# ECOQUARTIER QUATRE-CHEMINS

AUTORISATION ENVIRONNEMENTALE  
N°01 0002 2214

## **NOTE EXPLICATIVE DES COMPLEMENTS SUITE AUX OBSERVATIONS DU 21 JUILLET 2023**

**Octobre 2023**

Principe de gestion des eaux pluviales en domaine public au regard de la pollution en place (Annexe du DLE A11\_Plan\_Analyse\_Pollution\_Global)

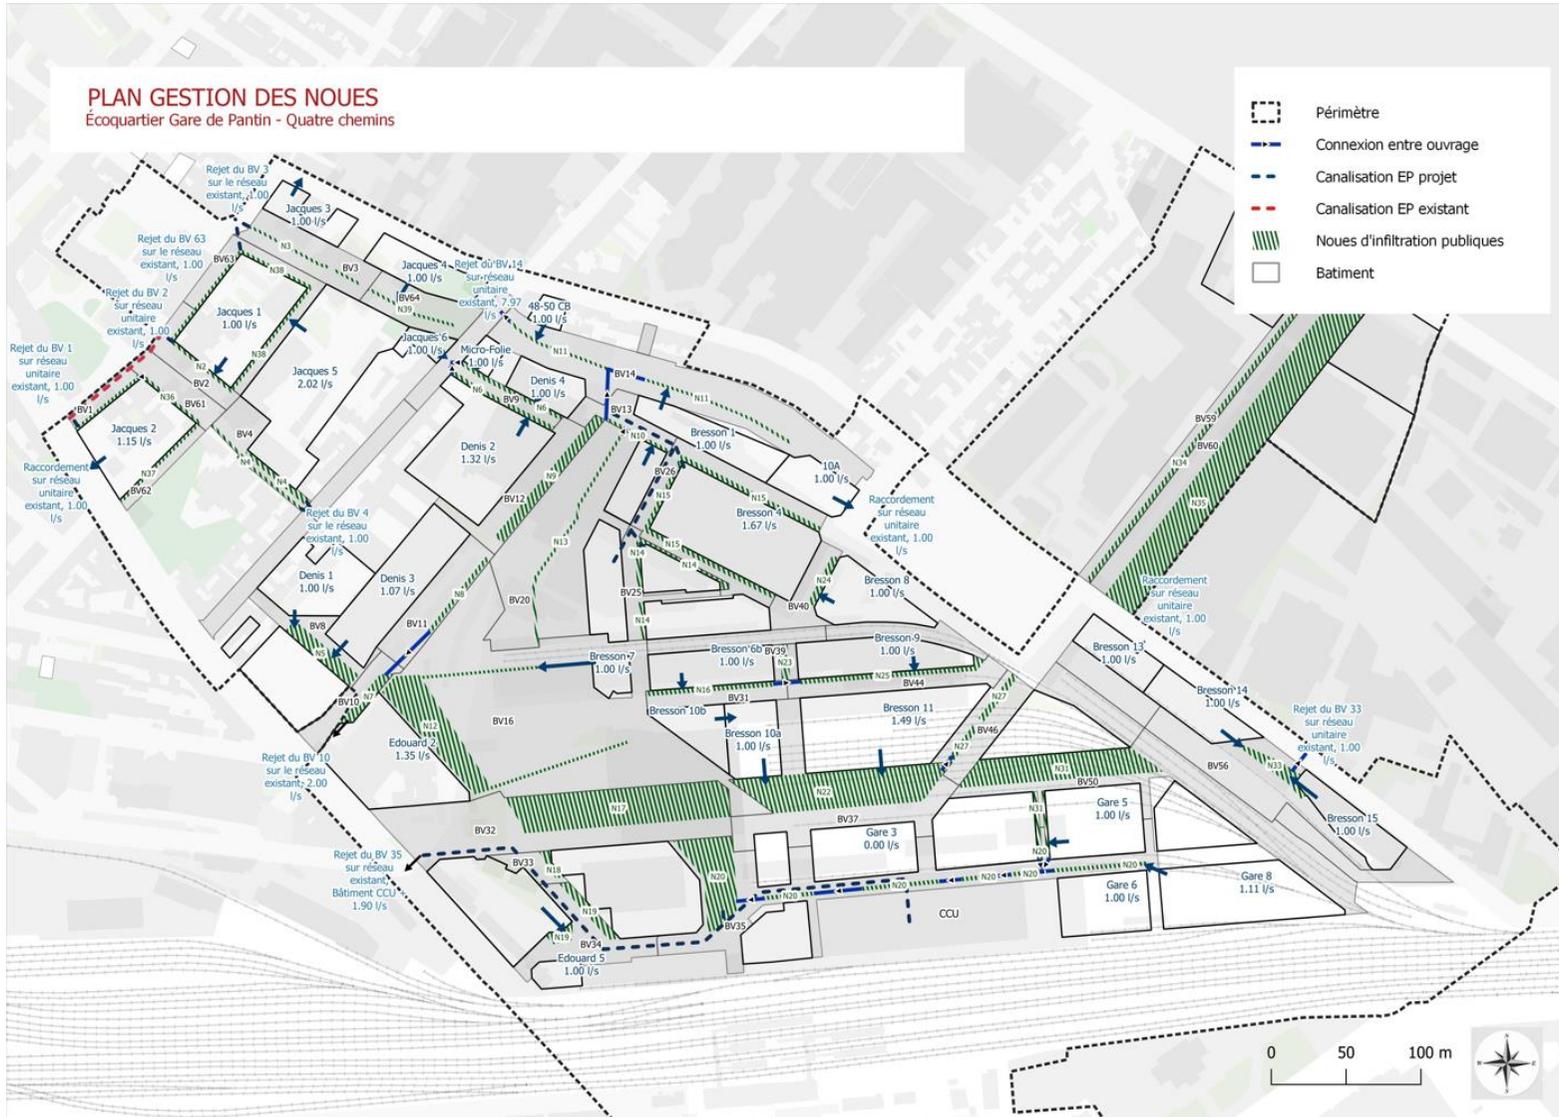
**« La note hydraulique fournie démontre l'abattement effectif des pluies courantes en moins de 24h sur 23 des 33 bassins versants. »**

**« Nous vous demandons d'être plus explicite sur l'abattement des pluies courantes des 10 bassins versants situés en secteurs présentant des sols pollués. Ainsi que sur le report des noues étanches vers d'autres ouvrages d'infiltrations. Afin de connaître la part des pluies courantes non rejetée au réseau sur ces secteurs contraints. »**

Le projet de gestion des eaux pluviales a été retravaillé au regard de vos remarques et des nouvelles données en matière de pollution des sols. Les résultats des investigations des sols vis-à-vis des sujets d'infiltration concernant l'ensemble des ouvrages présents au sein des espaces publics ont permis une approche plus fine. Il en résulte une gestion totale des pluies courantes dans l'emprise de l'opération soit :

- lorsque l'état des sols le permet, par infiltration dans les ouvrages d'infiltration,
- lorsque l'état des sols ne permet pas l'infiltration directe :
  - o par report d'ouvrages imperméabilisés vers des ouvrages d'infiltration
  - o par évapotranspiration dans les ouvrages étanches en cas d'impossibilité technique de report

Les plans et le tableau de synthèse ont ainsi été mis à jour en conséquence. Nous les reprenons ci-dessous.

Plan d'écoulement des eaux pluviales (Annexe du DLE A18\_Plan\_Ecoulement)

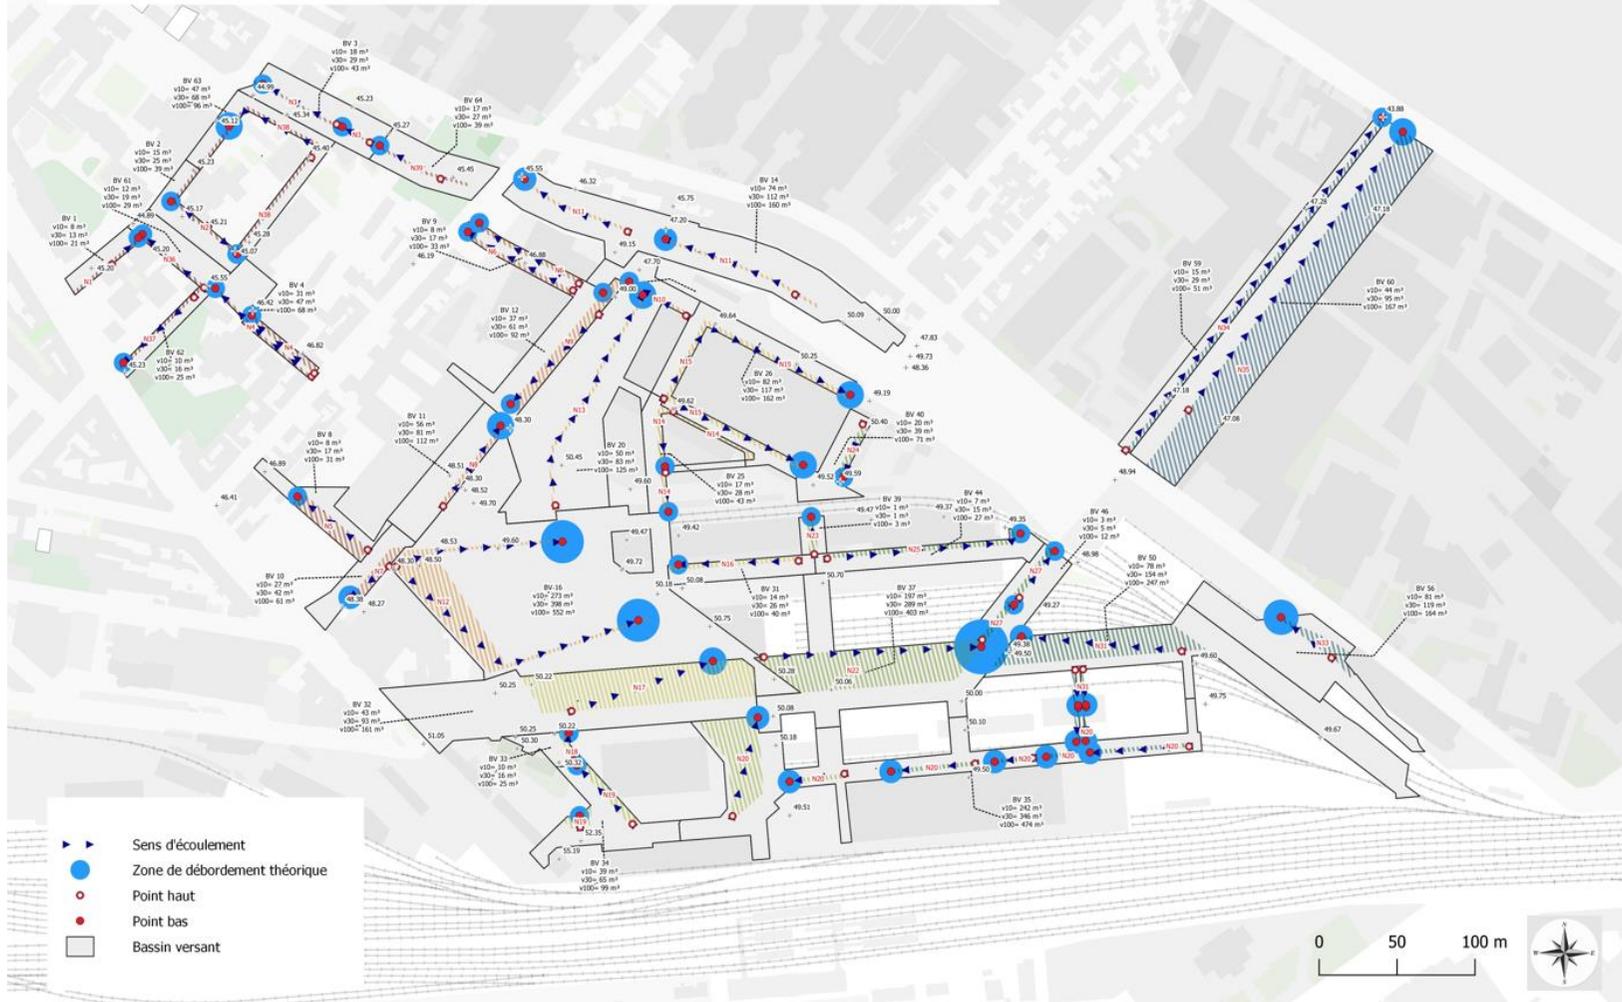
« Votre dossier indique les principes de gestion des eaux pluviales qui seront mis en place pour les pluies courantes et la décennale. Or vous devez également présenter les modalités de la gestion de la pluie trentennale. »

« En effet, pour une pluie d'occurrence supérieure à 30 ans, il y a un fort risque de saturation du réseau public (généralement dimensionné pour une pluie décennale). Dans ces conditions, une surverse directement raccordée au réseau public n'est pas souhaitable. Il est préférable de prévoir une mise en charge des ouvrages avec débordement localisé au sein de la parcelle et éventuellement des écoulements superficiels vers le domaine public (écoulements préférentiels à étudier en fonction de la topographie des lieux). Votre dossier devra donc être complété sur ce point en nous présentant également des plans de ruissellement des eaux pluviales pour une pluie trentennale. »

**Pour ce qui concerne la pluie centennale, un plan de ruissellement devra être également joint au dossier.**

Concernant la gestion des pluies exceptionnelles, les écoulements générés par ces événements seront guidés selon le même principe que la décennale, par ruissellement dans le réseau de surface selon les bassins versants et par le système de surverses en place.

Ainsi dans l'espace public l'eau sera naturellement guidée vers les points bas, par débordement et ruissellement de surface sans régulation de débit. Le système de surface étant généralisé sur la ZAC, il n'y aura pas de point créant des retenues d'eau dans le périmètre. Après l'épisode centennal, toutes les eaux pourront donc ruisseler sans risque de création de zones cuvettes.

Un plan des écoulements est repris ci-dessous. Figure également sur ce plan les volumes de rétention correspondant aux pluies de période de retour 30 ans et 100 ans.

**Localisation des groupes scolaires projetés au sein de la ZAC – Source Agence LAQ - 2022**

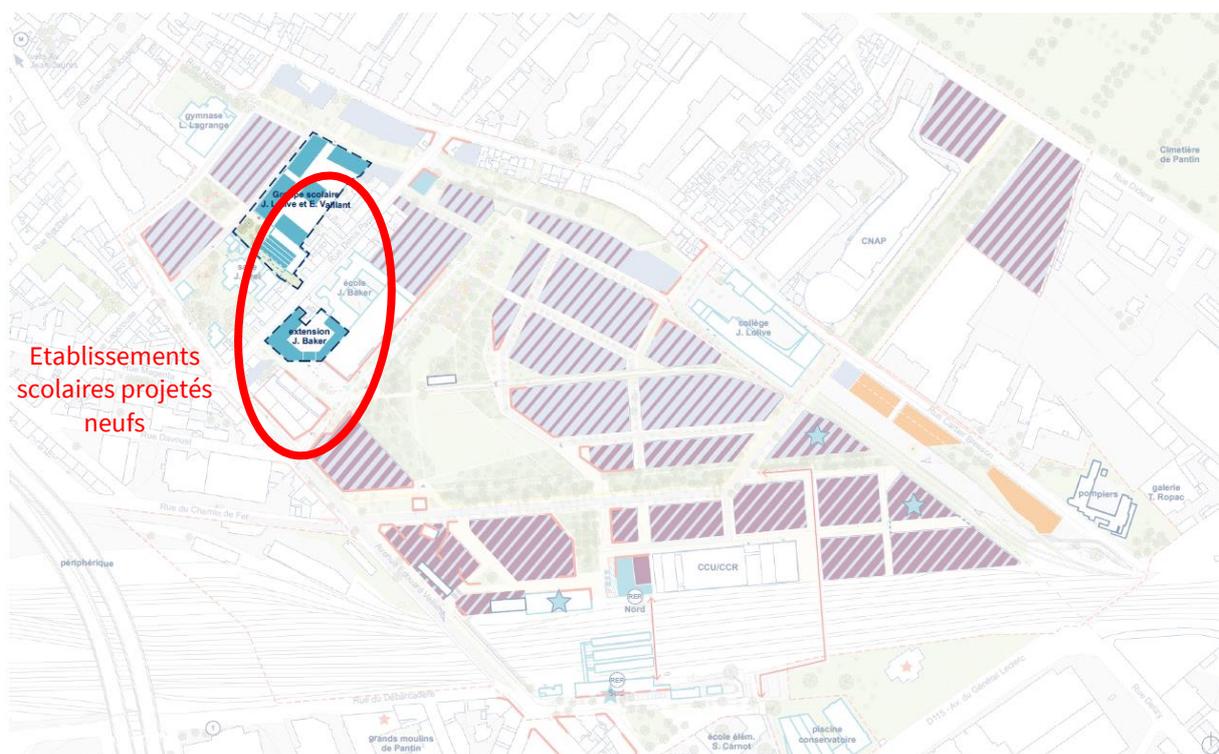
Il apparaît à la lecture de l'avis de l'ARS, que des confusions ont été introduites sur la localisation des établissements scolaires projetés. Cette confusion s'explique par la présentation dans l'étude d'impact des différentes études de plans guides successifs de 2013 et 2019 finalement non retenues.

De plus, l'étude d'impact telle que déposée en mai 2023 indiquait la localisation des établissements scolaires projetés en page 465 du document déposé. Au sein du périmètre d'intervention des aménagements prévus au projet urbain, deux groupes scolaires sont identifiés (cf. figure suivante) :

- La réorganisation de la cité scolaire Jacques Brel avec la réalisation d'un nouveau groupe scolaire Lolive-Vaillant
- L'extension du groupe scolaire Baker au sein du secteur Central

Ces choix de localisation se justifient par la volonté de disposer de deux groupes scolaires sur les principaux secteurs d'intervention de l'opération, tout en confortant la vocation scolaire d'espaces déjà caractérisés par leurs présences historiques..

**Plan programme de la ZAC - Source LAQ**

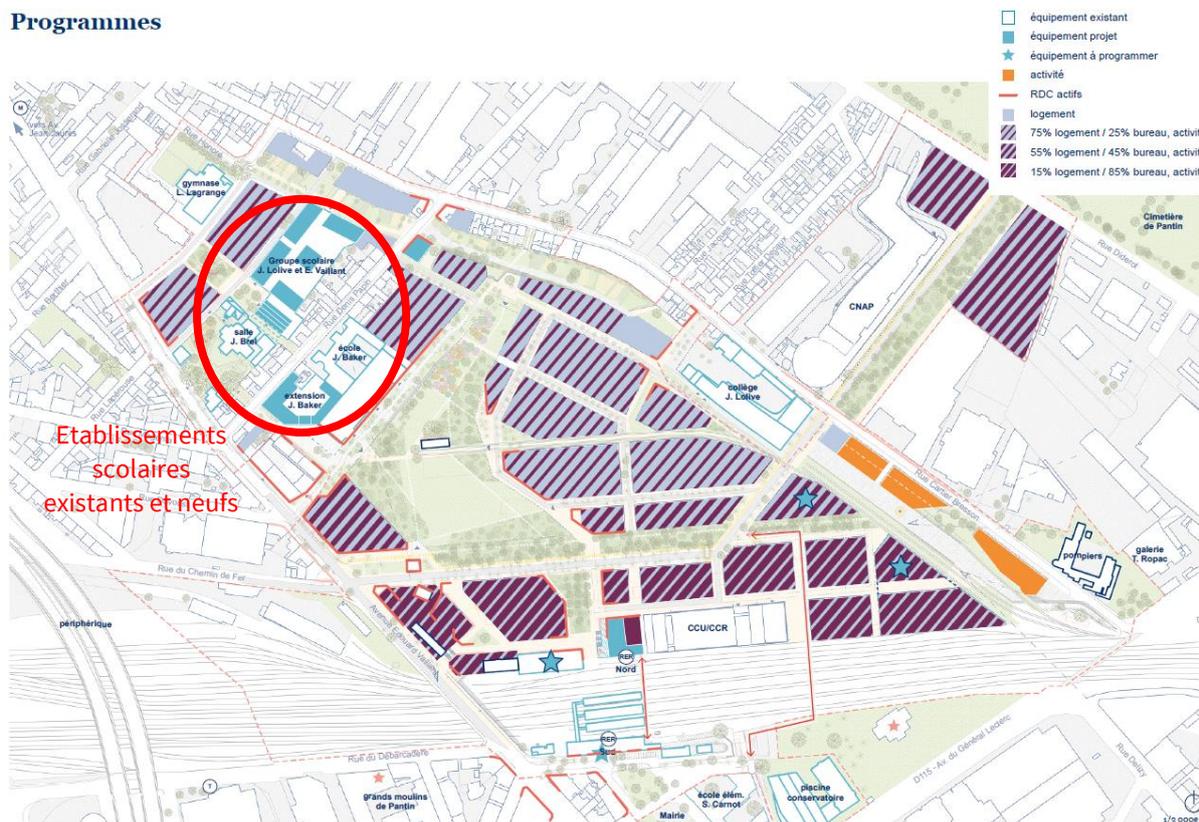
**« La position des points de mesures ne prend pas en compte le futur groupe scolaire puisqu'aucune mesure n'a été faite sur cette parcelle. Les points 3 et 4, positionnés au plus proche de la future école n'ont mesuré que le NO<sub>2</sub>. »**

La localisation du groupe scolaire est présentée dans les figures ci-après et intégrée à l'étude d'impact.

- La réorganisation de la cité scolaire Jacques Brel avec la réalisation d'un nouveau groupe scolaire Lolive-Vaillant
- L'extension du groupe scolaire Baker au sein du secteur Central

**Domaine d'étude et points récepteurs – Source : Figure 9 du rapport de l'étude air de l'étude d'impact (FREVNPA001-R2.2 en date du 07/12/22, RAMBOLL)**

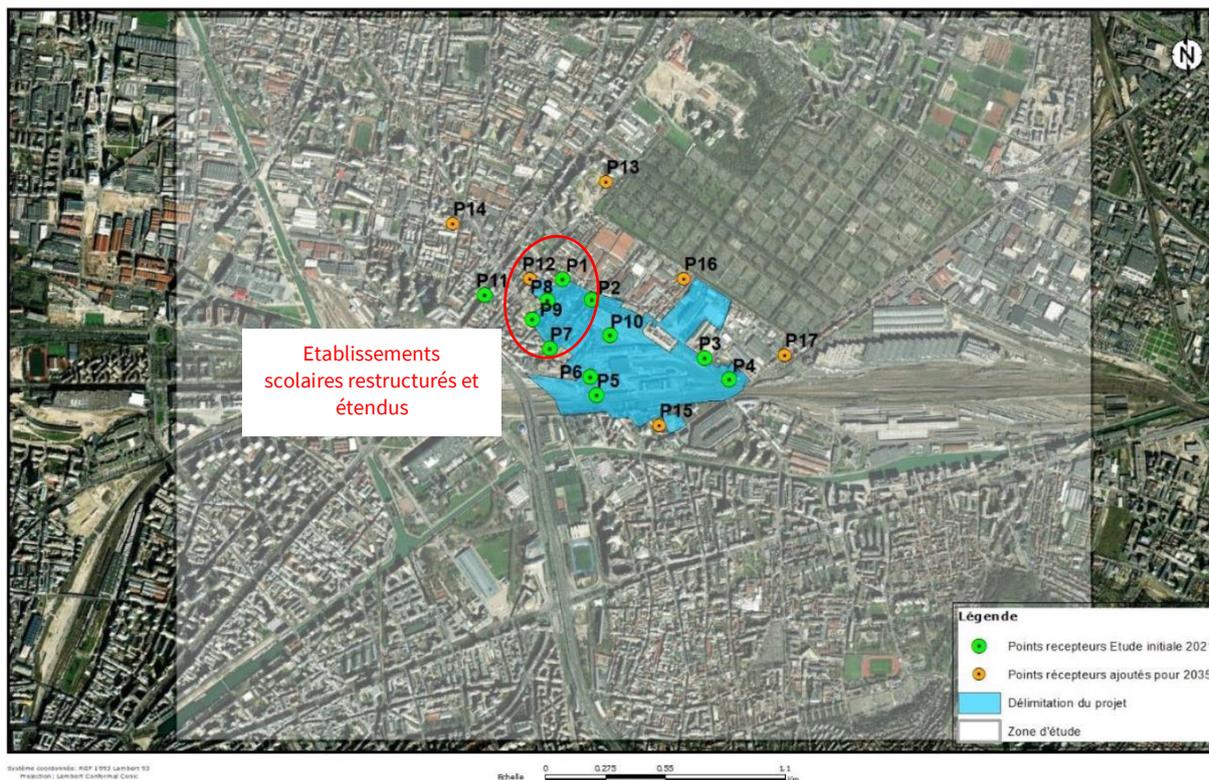
**« Le futur groupe scolaire n'a regrettablement pas été pris en compte dans l'étude et la modélisation de la qualité de l'air. »**

En termes d'impact du projet sur l'exposition des populations situés au niveau des deux groupes scolaires prévus dans la programmation, il ressort des éléments fournis dans le chapitre 4.4 de l'étude air annexée à l'étude d'impact (rapport FREVNPA001-R2.2 en date du 07/12/22) que l'augmentation des concentrations en polluants atmosphériques reste faible et limitée avec la mise en place du projet. On note effectivement que ces groupes scolaires se trouvent dans des zones de faibles impacts, plus exactement entre les points P1 et P8 (cf. figures 10 à 17).

L'augmentation des concentrations en dioxyde d'azote  $\text{NO}_2$  est inférieure à  $0,5 \mu\text{g}/\text{m}^3$  en moyenne annuelle entre l'état de référence et l'état projet à l'horizon 2035 (cf. Tableau 8). Pour des niveaux de référence 2035 situés à environ  $26,7 \mu\text{g}/\text{m}^3$ , cela représente une augmentation d'environ 1,9% entre l'état de référence et l'état projet sans que la valeur limite réglementaire fixée à  $40 \mu\text{g}/\text{m}^3$  ne soit dépassée. Les augmentations sont du même ordre de grandeur pour les autres polluants évalués, à savoir une augmentation de 0,5% pour les particules  $\text{PM}_{10}$  et particules  $\text{PM}_{2,5}$  et moins de 0,1% pour le benzène, sans que les valeurs réglementaires sur ces polluants ne soient dépassées.

A noter que les valeurs guides OMS 2021 sont dépassées en tout point du domaine, y compris au niveau du groupe scolaire, et ce quel que soit le polluant concerné sans que cela soit imputable au projet d'aménagement de l'écoquartier compte tenu de la pollution de fond présente sur la région.

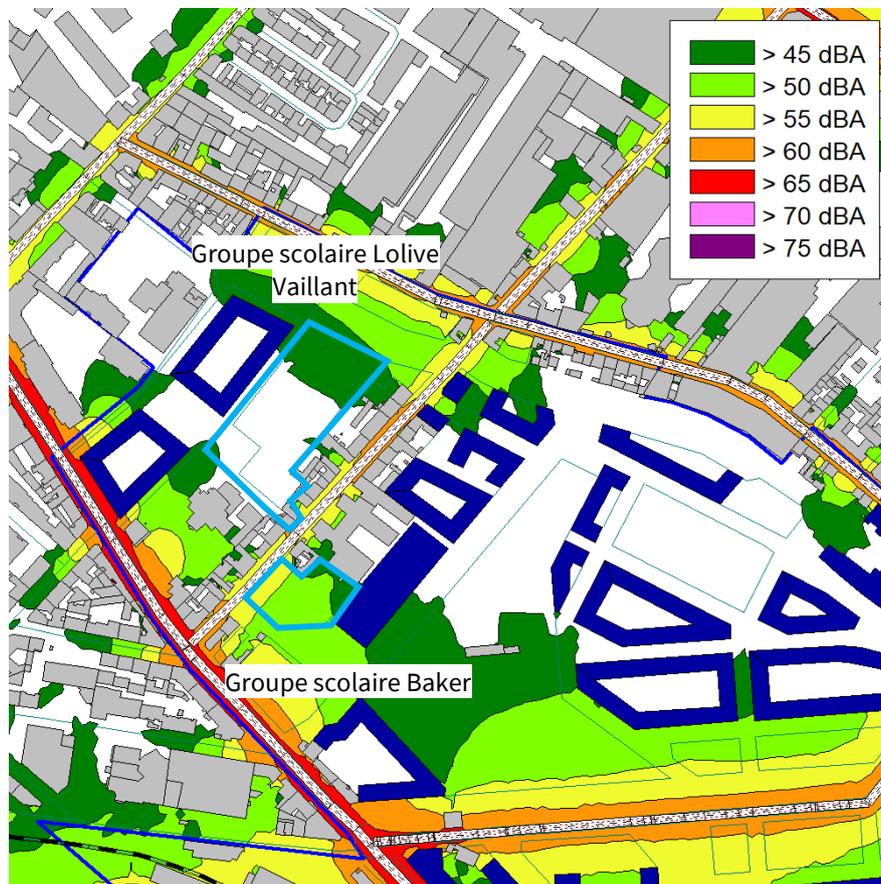
***« La configuration des logements traversants pourrait s'appliquer à tous les futurs logements (non limité aux bâtiments les plus exposés comme cité supra) pour les bénéfices du cadre de vie qu'elle induit, sous réserve d'aménager les pièces de vie côté cour ou du moins côté le moins exposé aux nuisances sonores (pièces plus fraîches en période estivale, plus aérées, plus lumineuses, ...). »***

La quasi-totalité des futurs logements seront traversants, permettant ainsi aux habitants de réduire la durée nécessaire d'aération des logements et d'ouvrir les fenêtres côté cour plutôt que côté rue.

Ce principe se traduit dans les cahiers de prescriptions urbaines, architecturales, paysagères et environnementales annexé au CCCT lors des cessions de terrains à des opérateurs.
